Stadt Lindau (B) 8. Änderung des Flächennutzungsplanes im Bereich des vorhabenbezogenen Bebauungsplanes Nr. 137 "PV-Freiflächenanlage Waltersberg"

Abwägungstabelle zur Entwurfsfassung vom 29.08.2024 Sieber Consult GmbH, Lindau (B)/Weingarten
11.08.2026

Bemerkungen: PV-Freiflächenanlage Waltersberg
88131 Lindau-Oberreitnau

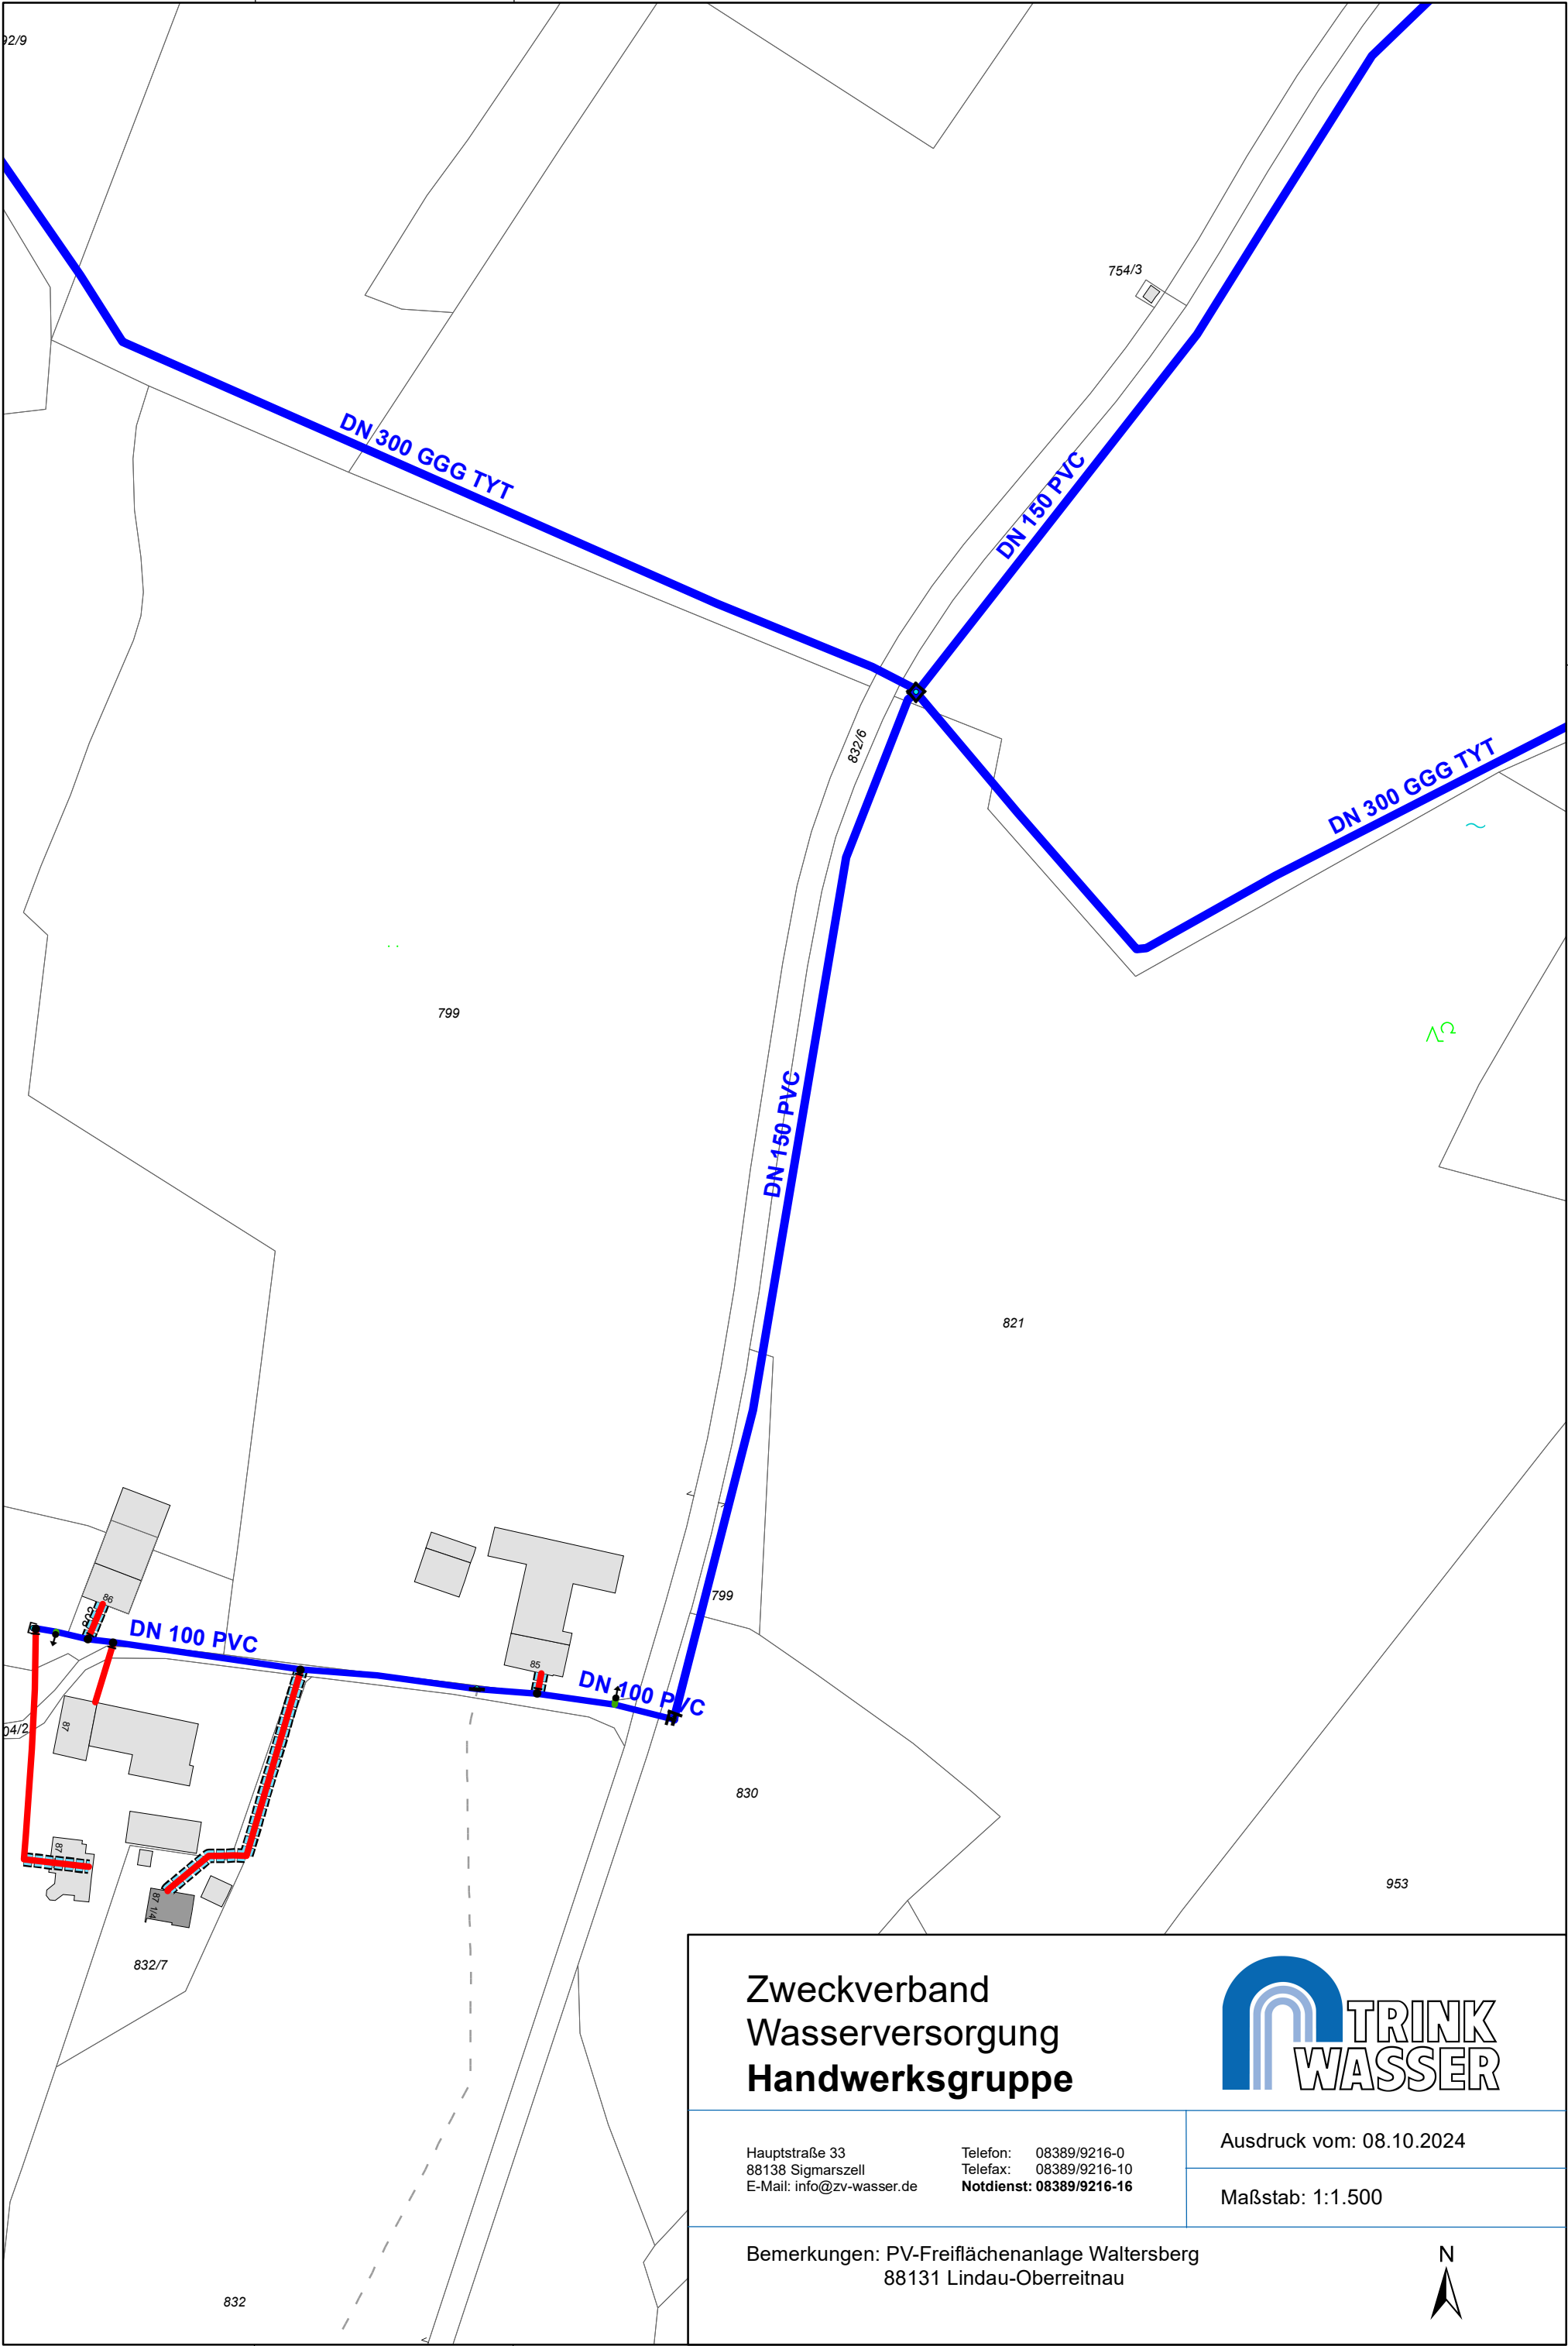
1.3.6	Zweckverband Wasserversorgung Handwerksgruppe, Sigmarszell Stellungnahme vom 08.10.2024:	Sonstige fachliche Anregungen aus der eigenen Zuständigkeit gegliedert nach Sachkomplexen, jeweils mit Begründung und ggf. Rechtsgrundlage Bei obengenannter Planung ist auf die bestehende Hauptwasserleitung zu achten (siehe beiliegender Wasserleitungs-Bestandsplan mit Luftbild). Die Leitung ist dinglich gesichert. Die Schutzstreifenbreite beträgt 5 m. Für die Löschwasserversorgung steht der Grundschutz (800l/min.) innerhalb des Löschbereichs zur Verfügung. Anlage Wasserleitungs-Bestandsplan mit Luftbild	Abwägung/Beschluss: Die Stellungnahme zur bestehenden Hauptwasserleitung wird zur Kenntnis genommen. Ein Leitungsrecht wurde bereits festgesetzt, um die Unversehrtheit der Leitung zu gewährleisten. Es erfolgt keine Planänderung.
